Sujet : RE: Enedis - AB21/077455 - rapport étude exploratoire Tunnel Taverny - 212, EXPLO HTA, TUNNEL TAVERNY, 1000kW, TAVERNY

Veuillez trouver ci-joint le rapport d'étude exploratoire Enedis concernant l'installation d'un 2^e poste de transformation privé au tunnel de Taverny.

(voir page 11/15 du rapport)

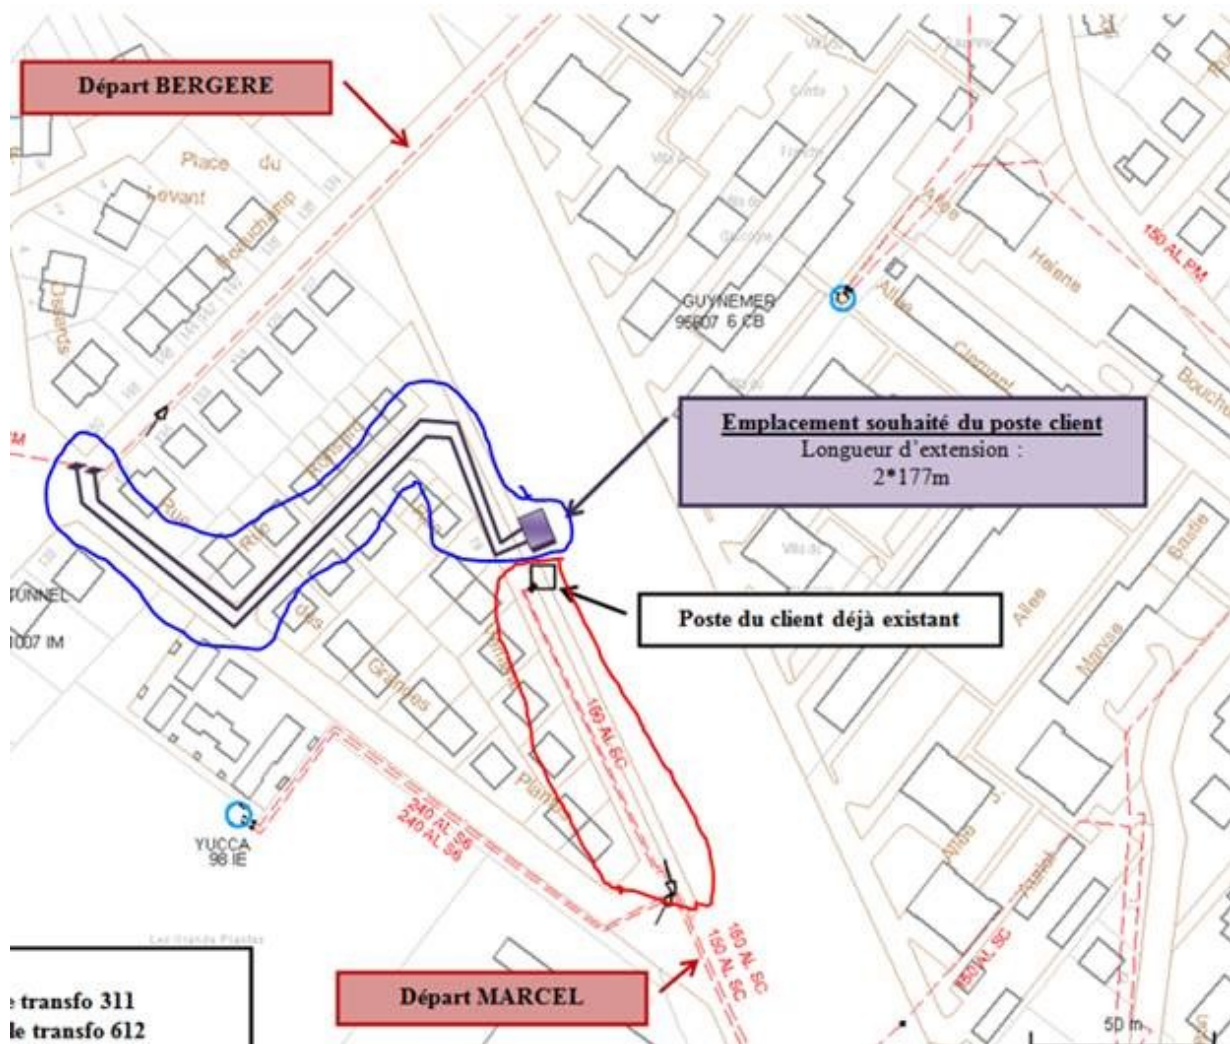
- Les câbles issus des départs BERGERE et MARCEL cheminent ils dans des fourreaux PEHD distincts ?
- Leur zone de cheminement est elle susceptible d'accueillir des travaux à court et moyen termes ? [Oui](#)

En effet, comme nous l'avions précisé dans notre demande, le cheminement commun n'est pas envisageable pour les projets d'alimentation de tunnel. Cependant, n'ayant pas d'autres solutions, il nous faut évaluer le risque lié à la mie en place de cette solution.

Pour répondre à votre mail du 11/09/2018, je vous confirme que le parcours des départs MARCEL et BERGERE sont bien distinct par contre le cheminement des 2 câbles de chaque départs sont commun.

Pour la seconde question, il peut y avoir des travaux à moyen terme puisque nous sommes sur le domaine public.
